（特定無線設備の技術基準適合証明等に関する規則の一部改正）

第七条　特定無線設備の技術基準適合証明等に関する規則（昭和五十六年郵政省令第三十七号）の一部を次のように改正する。

別図第四号の八の十八　搬送波の変調波スペクトル（第37条の27の25第３項関係）

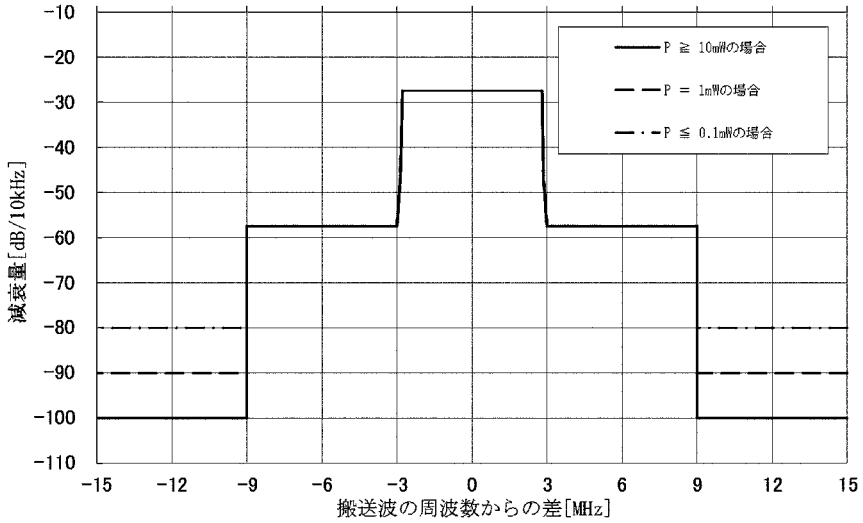
別図第四号の八の十七の次に次の１図を加える。

1　占有周波数帯幅が5.7MHzのもの

搬送波の周波数からの差	平均電力Pからの減衰量			規定の種類
	P≧10mWの場合	P＝１mWの場合	P≦0.1mWの場合	
±2.79MHz	−27.4dB／10kHz	−27.4dB／10kHz	−27.4dB／10kHz	上限
±2.86MHz	−47.4dB／10kHz	−47.4dB／10kHz	−47.4dB／10kHz	上限
±3.00MHz	−57.4dB／10kHz	−57.4dB／10kHz	−57.4dB／10kHz	上限
±9.00MHz	−57.4dB／10kHz	−57.4dB／10kHz	−57.4dB／10kHz	上限
±9.00MHz	−100.0dB／10kHz	−90.0dB／10kHz*1	−80.0dB／10kHz	上限

＊１　平均電力Pが0.1mWを超え10mW未満の無線設備にあつては、−(90＋10logP)dB／10kHzとする。

2　占有周波数帯幅が468kHzのもの

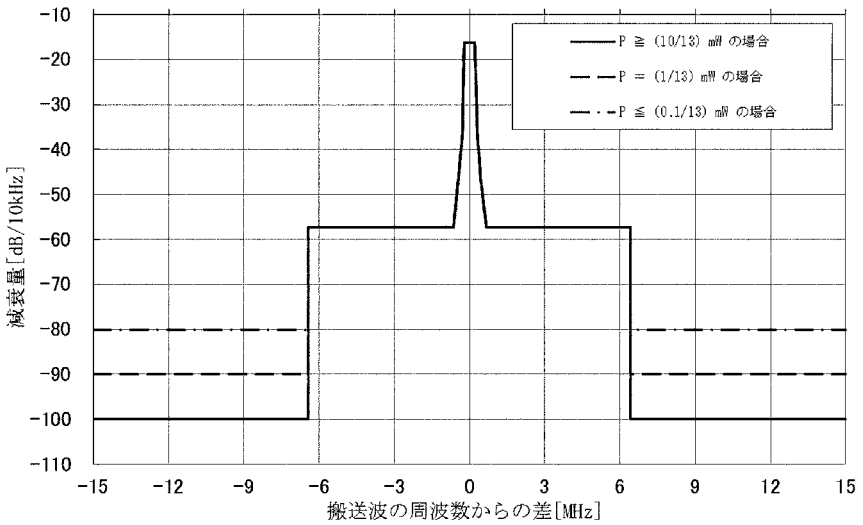
搬送波の周波数からの差	平均電力Pからの減衰量			規定の種類
	P≧(10／13)mWの場合	P＝(１／13)mWの場合	P≦(0.1／13)mWの場合	
±0.22MHz	−16.3dB／10kHz	−16.3dB／10kHz	−16.3dB／10kHz	上限
±0.29MHz	−36.3dB／10kHz	−36.3dB／10kHz	−36.3dB／10kHz	上限
±0.43MHz	−46.3dB／10kHz	−46.3dB／10kHz	−46.3dB／10kHz	上限
±0.65MHz	−57.3dB／10kHz	−57.3dB／10kHz	−57.3dB／10kHz	上限
±6.43MHz	−57.3dB／10kHz	−57.3dB／10kHz	−57.3dB／10kHz	上限
±6.43MHz	−100.0dB／10kHz	−90.0dB／10kHz*2	−80.0dB／10kHz	上限

＊２　平均電力Pが(0.1／13)mWを超え(10／13)mW未満の無線設備にあつては、−(90＋10log（13P))dB／10kHzとする。
